# RÅSTOFINDVINDING

Øde Hastrup, Sydvest

VVM-screening af ansøgning  
om tilladelse til erhvervsmæssig  
indvinding af råstoffer på

## Hørings svar til ansøgning om forlængelse af råstofgravning Øde Hastrup sydvest, Elmelygårdsvej 32 m.fl., matr.nr. 43, 47b, 49b, 50b, 51b, 51c, 52b, 55b, 57a Vestermarken, Roskilde Jorder og 13hs Tjæreby By, Vor Frue

Figur 1. Graveplan for den ansøgte forlængelse af råstofgravning

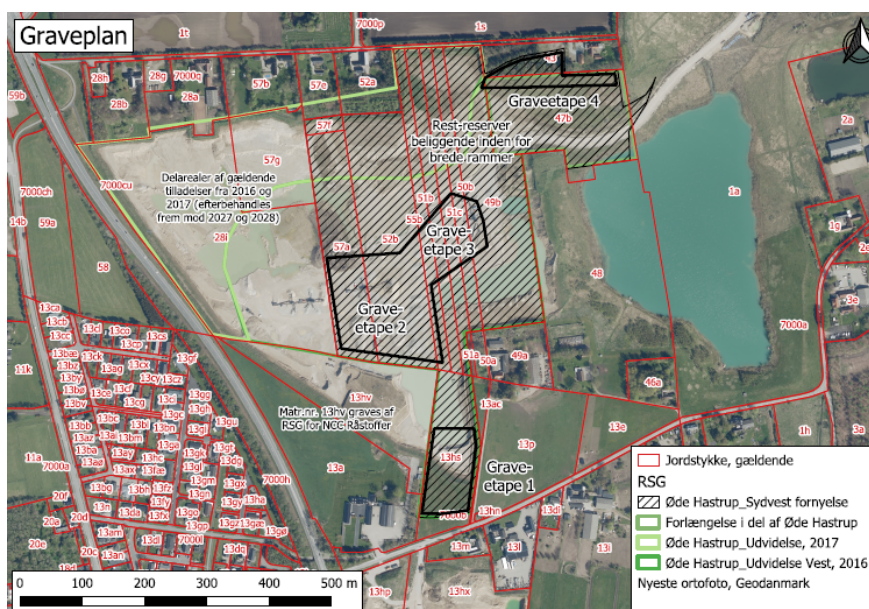
Roskilde Kommune finder at omfanget af åbne graveområder skal begrænses mest muligt. Derfor ønsker kommunen, at regionen gør aktivt brug af retningslinje 16 i Råstofplan 2020: "Gennem udformningen af indvindingstilladelsens graveplan skal det til enhver tid åbne gravefelt begrænses mest muligt, både arealmæssigt og tidsmæssigt. Færdiggravede arealer skal løbende efterbehandles."

Det giver god mening at fastholde en periode for brug af den interne kørevej hen over matrikel 47e. Imidlertid vil kommunen opfordre regionen til at fastholde og begrænse den planlagte udgravning og efterbehandling indenfor de næste 4 år således, at efterbehandlingen i den vestlige del af Øde Hastrup og herunder for matrikel 47b, som ansøgt bliver afsluttet senest i 2031. Derfor bør der kun meddeles forlængelse i 4 år og straks ske påbegyndelse af efterbehandling, således at arealet er færdig retableret senest et år efter tilladelsen udløber.

Skråningen mod nord og mod ejendommene langs Elmelygårdsvej er på efterbehandlingsplanen angivet med et anlæg på 1:1. Det mener Roskilde Kommune er for stejlt og kan give anledning til farlige situationer. Skråningen bør have en fladere profil med et anlæg på 1:2 eller fladere.
